Réf. DPC : 2071-0167/02/2014-178 PU (corr. DPC : Armande Hellebois )

Objet : IXELLES. Rue de la Natation. Piscine d'Ixelles. Restauration des galeries et cabines de déshabillage ainsi que de la cuve du bassin de natation

**Avis de principe de la CRMS**

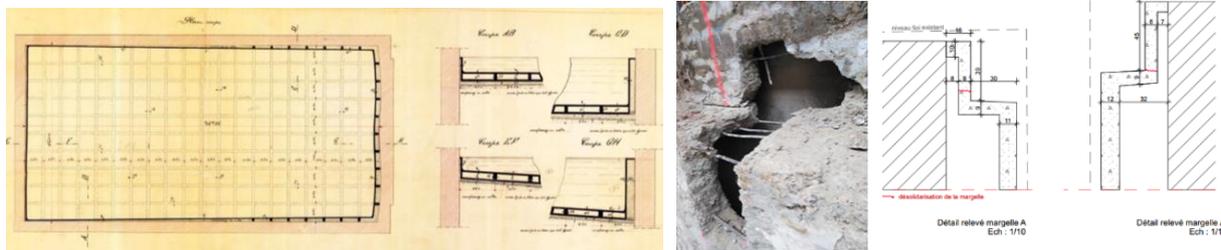
Lors des travaux de démontage, la présence d'une margelle en béton a été découverte; elle présente une hauteur variable par rapport aux plages. Ce dispositif était probablement peu visible lorsque la piscine était remplie d'eau. La margelle présente un état de dégradation tellement avancé (fissurations horizontales et armatures corrodées, voire sectionnées au droit de la fissure) que sa conservation ne semble pas possible à moins d'une opération de démolition/reconstruction complète. Pour des questions de sécurité des usagers du bassin (risque d'utilisation, normes diverses, etc.), la Commune d'Ixelles (propriétaire et utilisateur) ne souhaite par ailleurs pas maintenir la margelle. Tenant compte de l'état de la margelle et de la demande de la Commune, **la CRMS approuve la proposition de ne pas reconstituer la margelle** et de reconstruire les parois de la cuve droites, dans le prolongement des parois latérales

Outre la découverte de la margelle, il a été découvert que la paroi du fond du bassin (du côté de la grande profondeur) présente une forme courbe, comme dessiné sur le plan de 1903. La CRMS prend bonne note du fait que cette paroi courbe sera conservée (et remontée jusqu'au niveau des plages).

existantes, comme prévu dans le PU délivré. Pour mémoire, le projet de stabilisation de la cuve consiste à solidariser les parois de la cuve Hennebique avec les nouvelles dalles des plages tout en reconstruisant le haut des parois de la cuve en béton.
